Umgestaltung Herforder Straße

Umgestaltung der Herforder Straße zwischen der Einmündung Nahariyastraße und dem Knotenpunkt Beckhausstraße / Walter-Rathenau-Straße

Beratungsgrundlage:
 Drucksache: 3498/2014-2020

der BV Mitte 01.09.2016
und des StEA 20.09.2016

weitergehende Überlegungen aus der Beratung
hier: **Erhalt der Vierstreifigkeit,
+ Parkstandsbreite min. 2,00m**

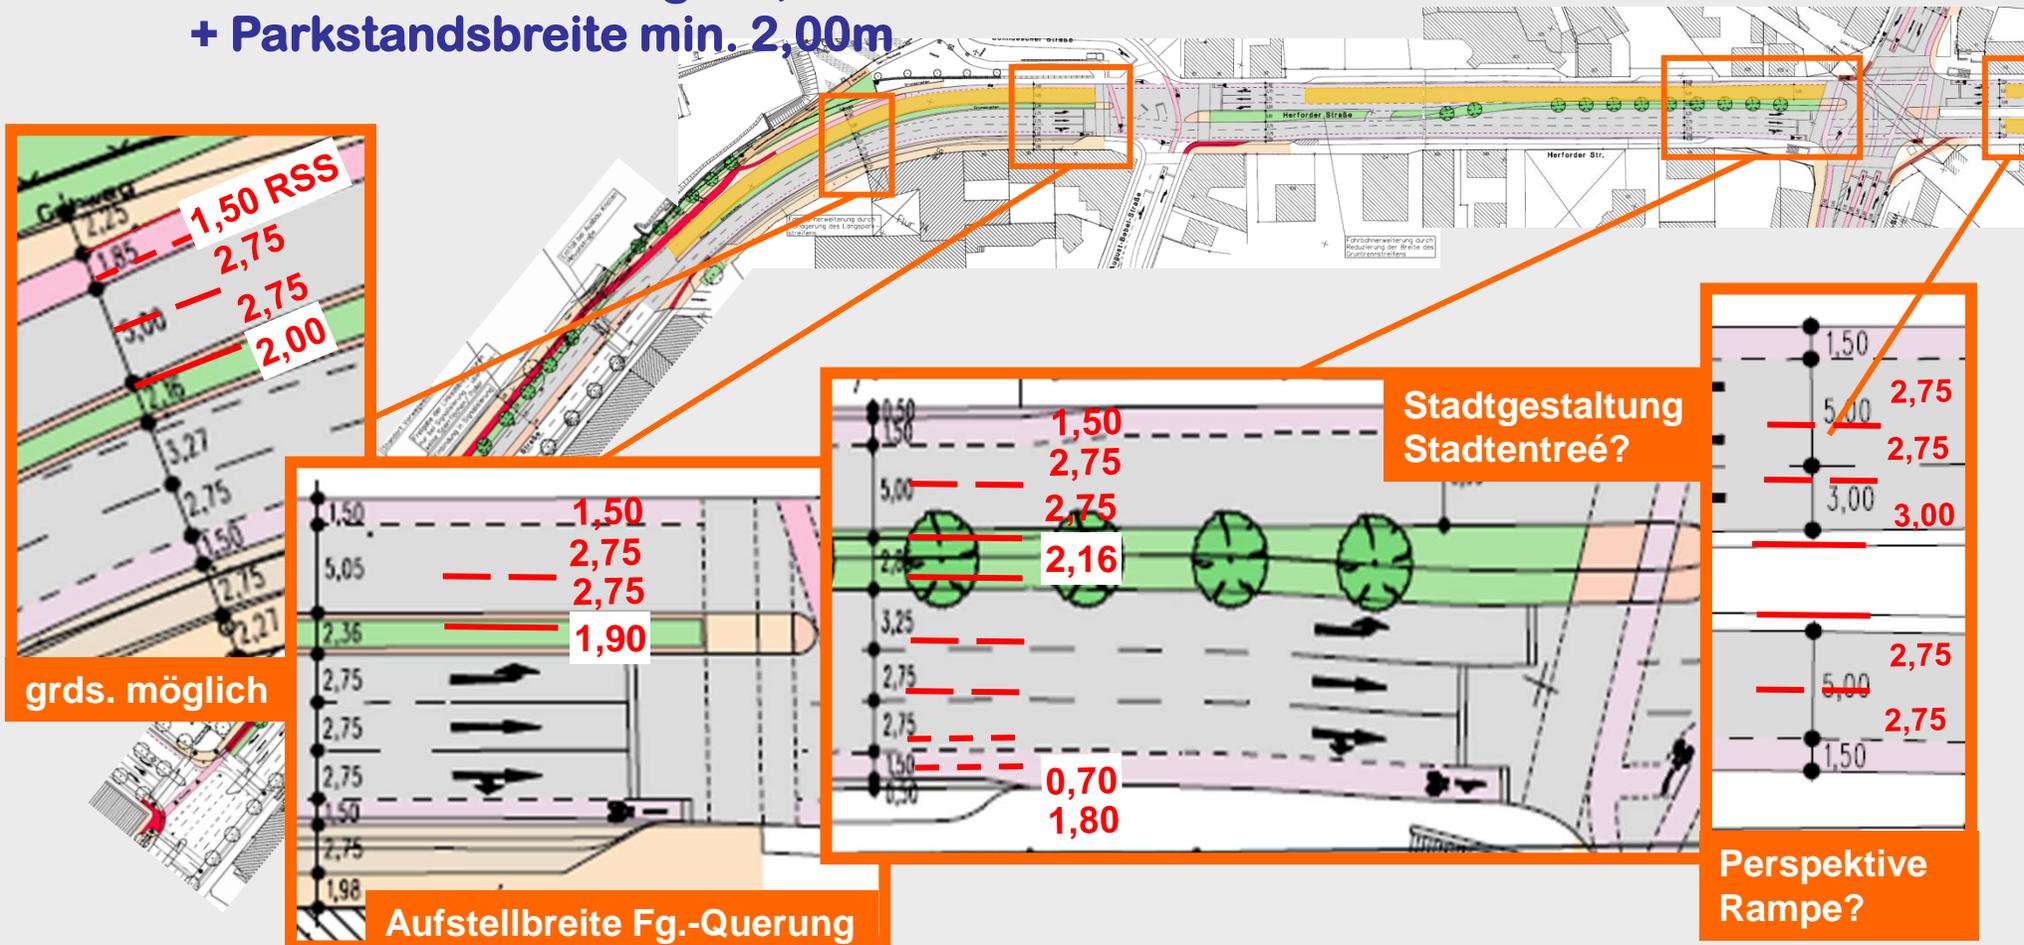
- Grundsätzliche Begrüßung neuer Querschnittsüberlegungen
- Querschnitt: 1,80m Parkstreifen (Bestand) + 0,50 Sicherheitsstreifen zum Radschutzstreifen unzureichend
- Verbesserung Kfz-Linkssabbieger B61
- Verhinderung linksfahrender Radfahrer in Fahrtrichtung Kammeratsheide
- Verbesserung der Anbindung linksfahrender Radfahrer an die Schildescher Straße

- Grundsatzkritik zur Überführung der heutigen Vierstreifigkeit in eine „undefinierte Straßenführung“
- Be- und Entladevorgänge von Gewerbetreibenden auf der Fahrbahn
- Sichteinschränkungen bei Grundstücksausfahrten
- Anliegerkosten
- Wunsch nach Dialog
